## **Decreto Dirigenziale n. 252 del 01/11/2015**

Oggetto dell'Atto:

VALUTAZIONE DI IMPATTO AMBIENTALE E VALUTAZIONE DI INCIDENZA - PARERE DELLA COMMISSIONE V.I.A. - V.A.S. - V.I. RELATIVO AL PROGETTO "IMPIANTO EOLICO COMPOSTO DA 6 AEROGENERATORI DELLA POTENZA DI 3 MW CIASCUNO PER COMPLESSIVI 18 MW" DA REALIZZARSI IN LOC. SAMBUCELLA, PIANO MASELLI E MORGIA MATAPISI NEL COMUNE DI CASTELPAGANO (BN) - PROPOSTO DALLA SOC. COGEIN ENERGY (EX COGEIN COMPAGNIA GENERALE INVESTIMENTI SRL) - CUP 3946

figura 1

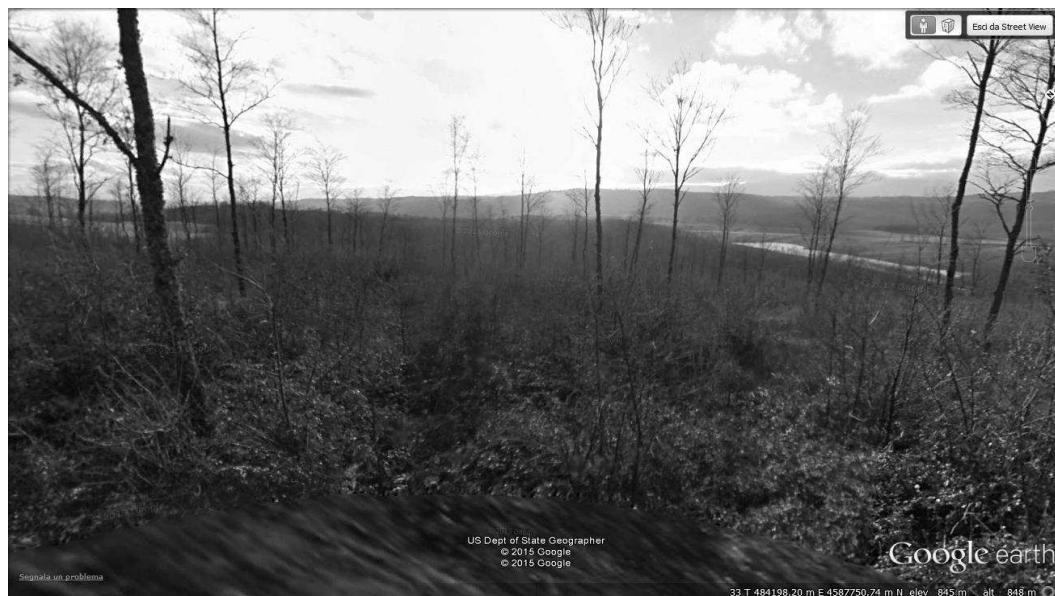
In riferimento alle osservazioni ai sensi dell'art.10bis della L. 241/90 e smi presentate dal Proponente (prot. 2014 0862712 del 18/12/2014), si svolgono alcune considerazioni relative all'ambito naturalistico e, in particolare, in relazione al bosco su cui andrebbero a incidere gli aerogeneratori CA01, CA 05, CA 06 e CA 07, il proponente dichiara che detto bosco è di recente neo formazione, in quanto soggetto a frequente ceduzione. Dalle immagini disponibili (e di seguito allegate) risulta che l'intervento di ceduzione è sicuramente precedente al 2010 (figura 1), e pertanto come si può vedere dall'ortofoto (figura 2) (settembre 2014) la copertura arborea è di sicuro significativamente aumentata, come anche la presenza e le dimensioni della vegetazione arbustiva in evoluzione. Tale habitat, come del resto dichiarato anche nello studio integrativo di Valutazione di Incidenza, rappresenta la condizione frequente e spesso caratteristica dei boschi appenninici. Pertanto l'habitat è quello abituale delle specie animali legate ad ambienti forestali non maturi e/o di alto fusto.

Gli ecotoni secondo Odum (1959) sono definiti come *"Zone di transizione fra due o più comunità, con forma generalmente lineare, a volte anche di notevole sviluppo, ma tendenzialmente più sottile dell'area delle comunità confinanti"*. Gli ecotoni in pratica rappresentano le aree di confine o di transizione tra due o più tipologie di ambiente ed in cui la ricchezza di specie aumenta. Secondo il proponente la presenza della viabilità provinciale comprometterebbe l'ecotono; in realtà la viabilità da sola rappresenta un impatto limitato alla zona ecotonale, mentre la realizzazione dell'intera opera andrà sicuramente a ridurre la ricchezza di specie caratteristica dell'ecotono limitando, inoltre, gli spostamenti della fauna dal bosco all'area aperta. Riguardo alla presenza dei chirotteri, studi in aree poco distanti e di caratteristiche ecologiche analoghe (Danilo Russo, *Chirotterofauna dei Sic del Fortore in Il Fiume Fortore: studi preliminari al piano di gestione dei SIC*) riportano informazioni differenti in merito al numero di specie e all'abbondanza delle popolazioni di pipistrelli rispetto a quanto dichiarato nello Studio.

La scheda istitutiva del sito Natura 2000, segnala la presenza di tre specie di pipistrelli *"la cui tutela richiede la designazione di Siti di Importanza Comunitaria"*, due delle quali (*Rhinolophus ferrumequinum* ed il *Rhinolophus hipposideros*), pur frequentando aree boschive, preferiscono habitat di margine tra prateria, pascolo e bosco (ecotoni), cacciando anche presso la vegetazione riparia e lungo i corsi d'acqua, ambiente tipico dell'area d'intervento. Le prede di questi rinolofidi comprendono falene, maggiolini e coleotteri che si riproducono deponendo le uova negli escrementi del bestiame, il cui allevamento rappresenta una attività molto frequente nel SIC. Relativamente ai corsi d'acqua va precisato che, contrariamente a quanto riportato a pag.11 dello Studio integrativo di Valutazione di Incidenza, la torre CA 01 si trova a circa 600 metri dal Torrente Tammarecchia; la Torre CA 05 si trova a circa 500 metri dal lago Calcarelle, tutte si trovano a meno di 1 km dal lago del Baraccone e altri specchi d'acqua minori.
